USK26010164

Afgreiðslufundur samgöngustjóra samkvæmt 3. gr. viðauka 2.5 um embættisafgreiðslur samgöngustjóra við samþykkt um stjórn Reykjavíkurborgar og fundarsköp borgarstjórnar.

1. Akreinar ætlaðar akstri viðbragðsaðila, biðskylda og gangbraut við Túnfífilsgötu og Burknagötu

Akreinar ætlaðar akstri viðbragðsaðila, biðskylda og gangbraut við Túnfífilsgötu og Burknagötu

EFNI: Gatnateikning
Skilti, norður hluti

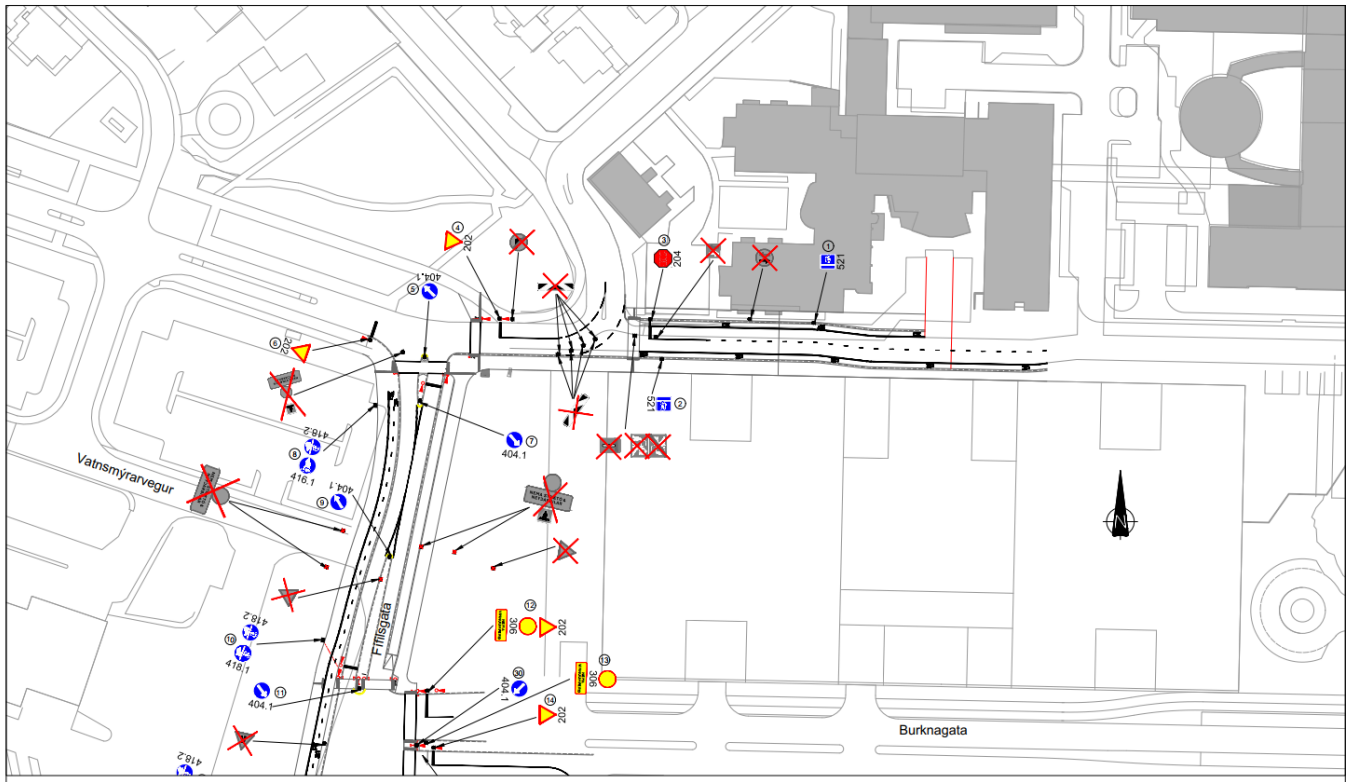
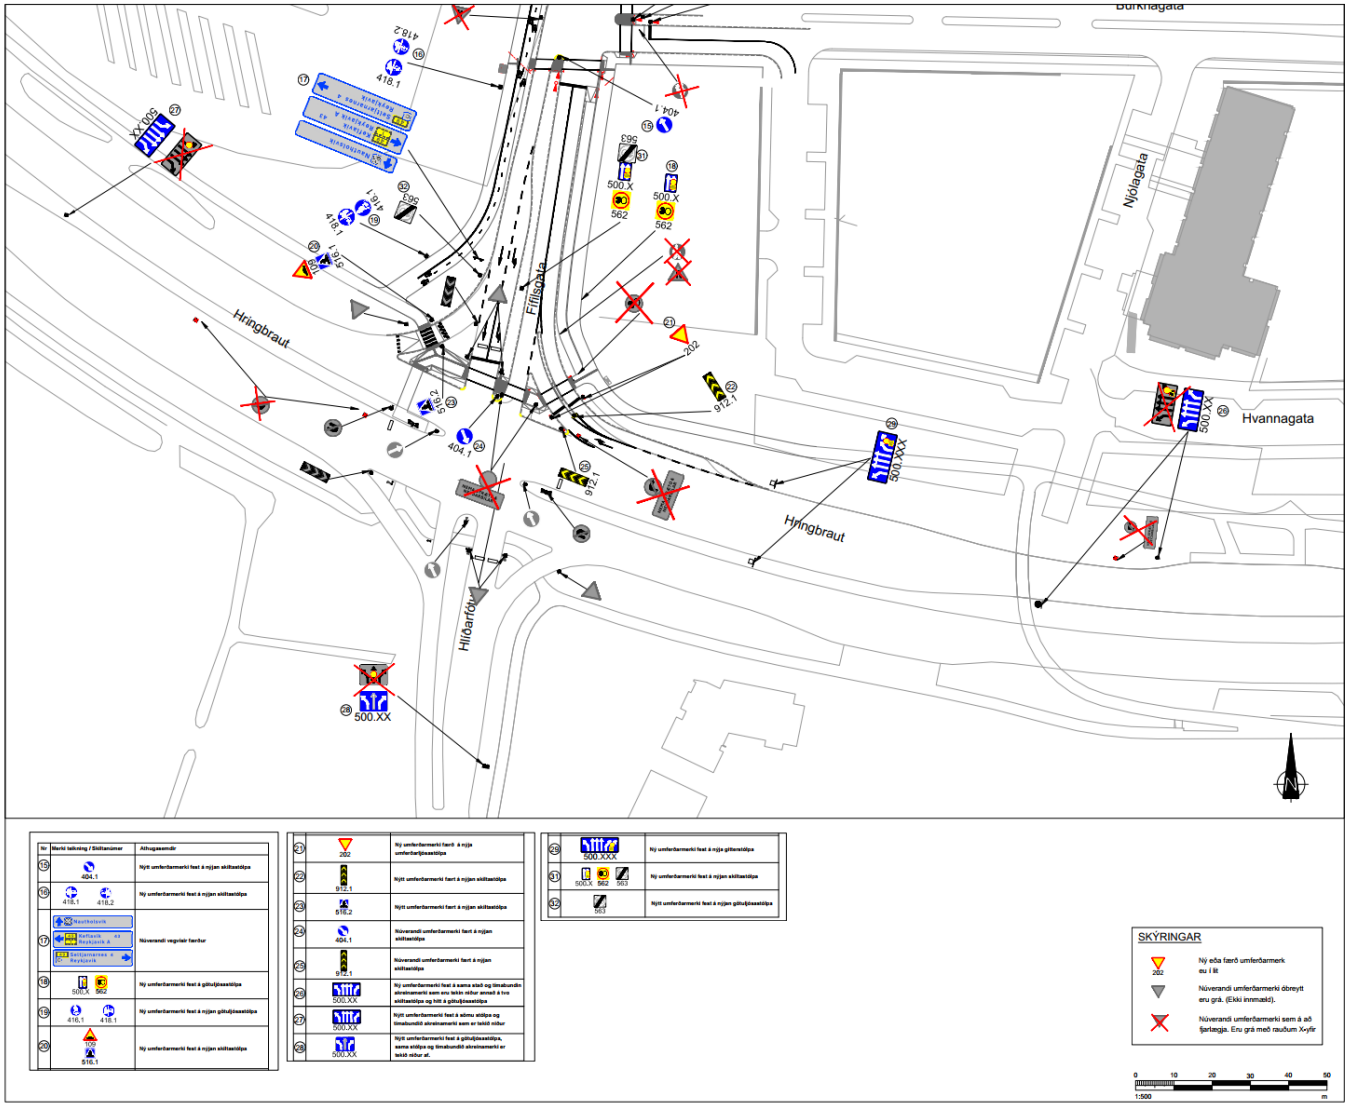
Takk fyrir svarið sem er gott að vanda frá þér. Þessi akrein (fyrir viðbragðsaðila) gæti orðið svolítil „ bastarður".

En við gerum ekki athugasemdir við upphaflega erindið…. miðað við þessar útskýringar

Verður eystri akrein Túnfífilsgötu í norður milli Hringbrautar og Burknagötu (einungis fyrir viðbragðsaðila) merkt á einhvern annan hátt en með umferðarmerkingu ? Einhver önnur aðgreining heldur en skilti ?

Ég rifjaði upp samtalið um þetta með hönnuðum og í stuttu máli þá er ekki skilgreind yfirborðsmerking fyrir akrein einungis ætlaðri akstri viðbragðsaðilum. Umferðarmerki 760.1 er merki sem „eru notuð ein og sér eða með örðum vegvísum til að vísa á neyðarþjónustu", það umferðarmerki gæfi því í raun til kynna að akreinin sé ætluð til aksturs að neyðarþjónustu (þ.e. hver sem er sem ætlar á spítalann) en gefur ekki til kynna að akreinin sé einungis ætluð akstri viðbragðsaðila. Við erum því nokkuð strand hvað varðar yfirborðsmerkingar, það væri hægt að nota texta ef það hafið tillögu að góðu orði til að merkja akreinina með en „viðbragðsaðilar" eða álíka er of langt m.v. þá stærð á letri sem á að vera skv. reglugerðinni.

Ágætis pælingar, á hönnunarstigi var einnitt rætt hvaða yfirborðsmerkingar væri hægt að nota á akreinina, var þar helst rætt um að nota tákn úr umferðarmerki 760.1. Þess fyrir utan er reglugerð um umferðarmerki nokkuð rýr, þ.e. erfitt er að sjá með hvaða hætti ætti að bæta við yfirborðsmerkingum í samræmi við hana. Það kom einnig til tals að setja lit á yfirborð akreinarinnar til að gera skýrari mun milli almennra akreina annars vegar og þessarar akreinar hins vegar. Ég man því miður ekki hvernig það samtal endaði annað en að rauður hafi ekki komið til greina þar sem sá litur er notaður í öðrum tilgangi. NLSH heldur utan um framkvæmdina svo ég sendi póst á þau til að rifja þetta upp með mér, ég sendi á þig þegar ég fæ svör frá þeim.
